Objet : PC - Réalisation d'un parc photovoltaïque à Gièvres - Erea Ingénierie

PC n° 041 097 18 M0017 - Demandeur : SARL EREA INGENIERIE représentée par Monsieur Lionel WAEBER : 10 Place de la République - 37190 AZAY-LE-RIDEAU.

PROJET DE PARC PHOTOVOLTAÏQUE SUR LA COMMUNE DE GIEVRES « PLAINE DE LA MORANDIERE » (41)

REPONSE AU SERVICE EAU ET BIODIVERSITE

Illustration 9 : Synthèse des enjeux des milieux naturels sur le périmètre d'étude en mai 2019 après la remise en état de la carrière

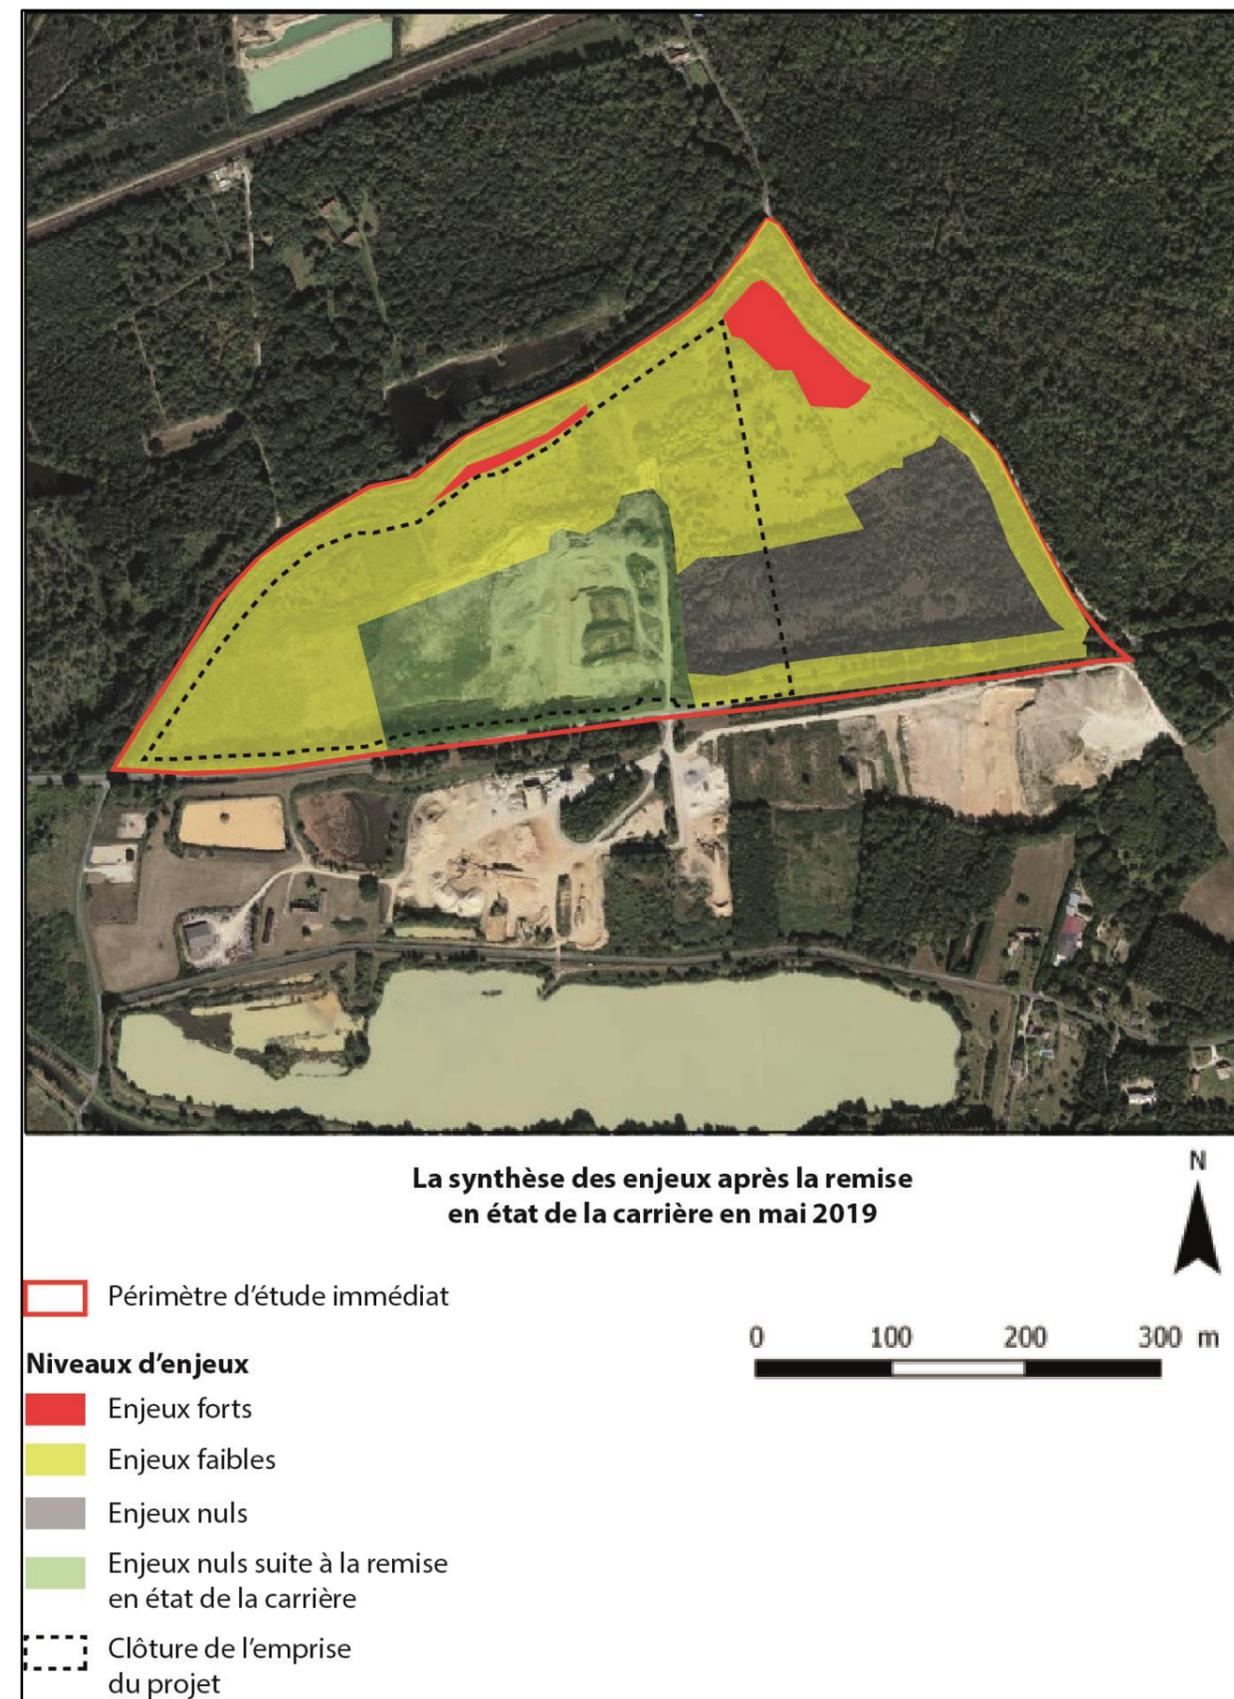
« Le niveau d'enjeu et l'importance des impacts sont définis uniquement sur l'aspect biodiversité et pas sur la fonctionnalité, vraisemblablement réduite, de ces zones humides. Leurs délimitations doivent être clairement indiquées dans l'étude d'impact afin d'appréhender la surface remblayée qui doit aussi être précisée. »

Comme indiqué dans le tableau 7 et l'illustration 9, après la remise en état du site de la carrière en mai 2019, les mares et dépressions situées sur la partie ouest seront détruites.

Le sol sera remanié, remblayé et reboisé pour le mois de mai 2019.

Les enjeux sur les zones humides (mares et dépressions) seront donc nuls sur les zones à réaménager.

En revanche, l'étang et le fossé au nord, caractérisés par des enjeux forts, seront épargnés par les aménagements du projet de parc photovoltaïque. Il n'y aura donc pas d'impacts sur ces zones humides.

Illustration 10 : Exemple de construction d'une butte artificielle pour l'hirondelle de rivage (Source : GOBG, BirdLife Suisse, 2015)

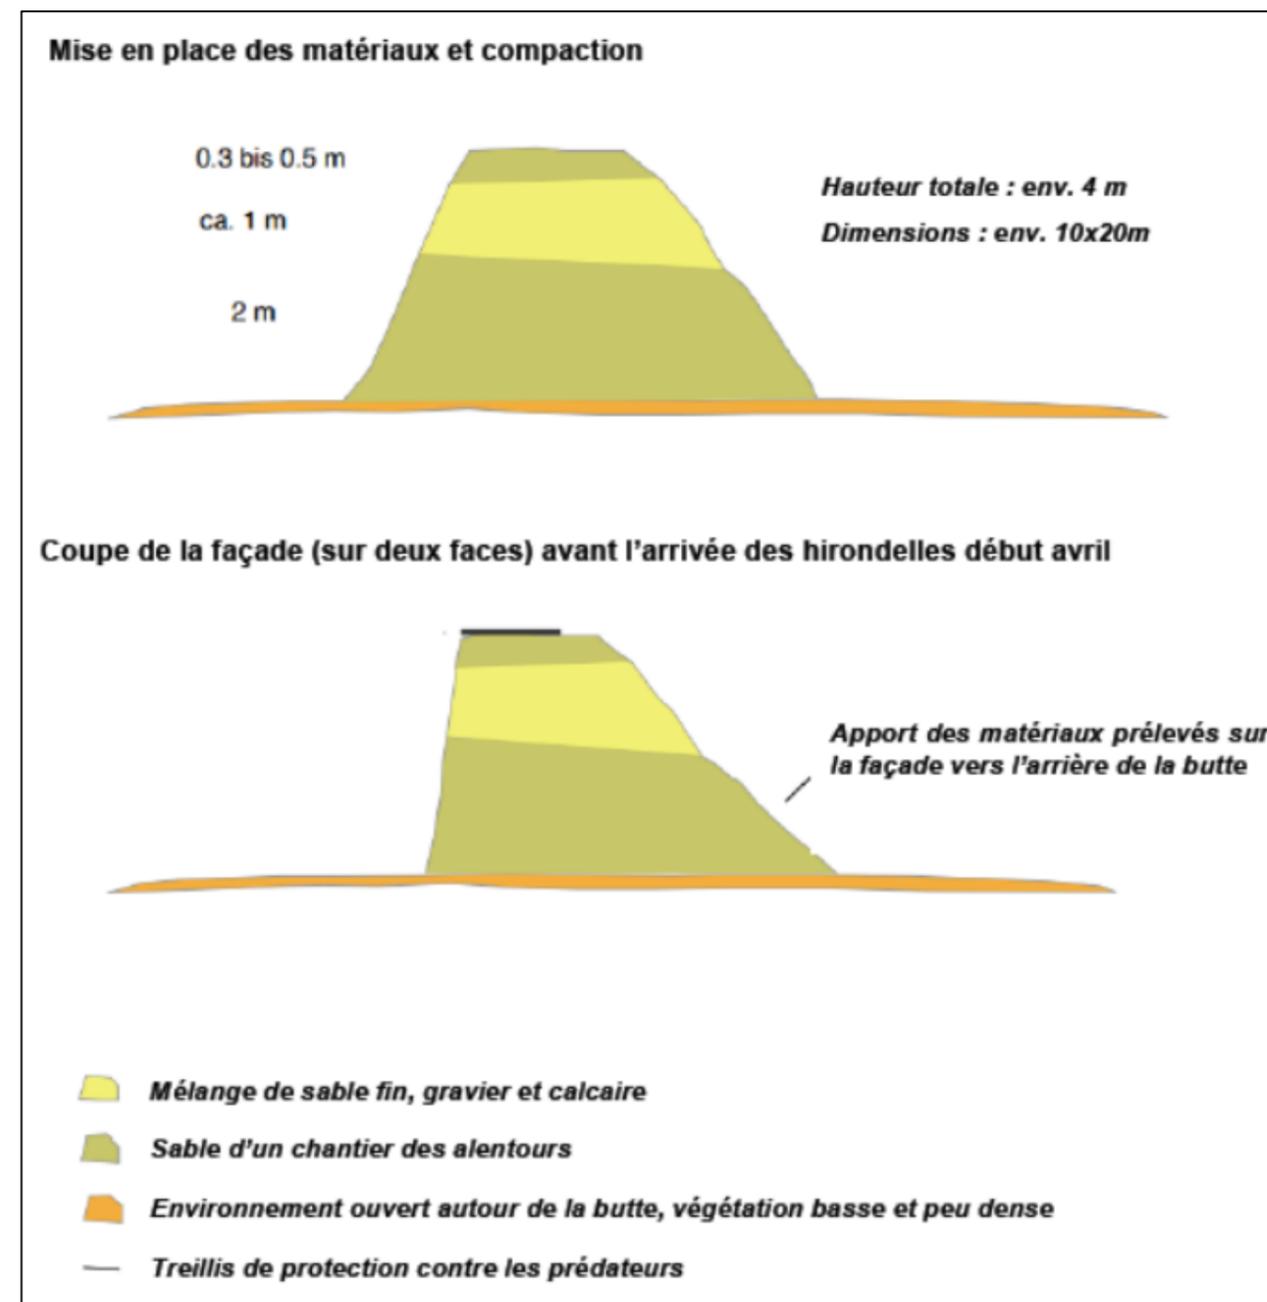
« (...) il pourrait être intéressant, en mesures d'accompagnement, de réaliser à la fois des dépressions en eau et des merlons de sable, sur les zones de bordure du site. Ces aménagements pourront constituer des habitats favorables pour le Crapaud calamite et l'Hirondelle de rivage. »

Pour l'Hirondelle de rivage, EREA INGENIERIE s'engage, en mesure d'accompagnement, à aménager un nouveau milieu favorable pour la nidification de l'espèce, en respectant certaines conditions essentielles (Source : UNICEM Bretagne, Bretagne Vivante, 2016) :

- Créer une paroi verticale d'une hauteur de 2 m à 4 m (pour éviter notamment que les renards accèdent aux trous) et d'une longueur minimum de 15 m, dans un espace ouvert. Epaisseur minimum d'1 m.
- La paroi devra être réalisée avant l'arrivée des hirondelles (d'octobre à février)
- La paroi devra privilégier une orientation Est, Sud ou Ouest
- Entretenir la paroi afin qu'elle conserve son attractivité (coupe de la végétation et rafraîchissement)
- Balisage du secteur et/ou pose de panneaux signalant la présence de la colonie pour assurer sa quiétude.

Cette mesure pourra être réalisée dans les parois d'une hauteur d'environ 5 m qui sont existantes sur tout le pourtour de la carrière, puisque cette dernière, pour rappel, est décaissée d'environ 5 m par rapport à la RD54. Un écologue sera missionné afin de préciser le lieu le plus adapté pour mettre en place cette mesure. Un suivi écologique sera réalisé sur les 1^{ères} années de mise en place de la mesure.
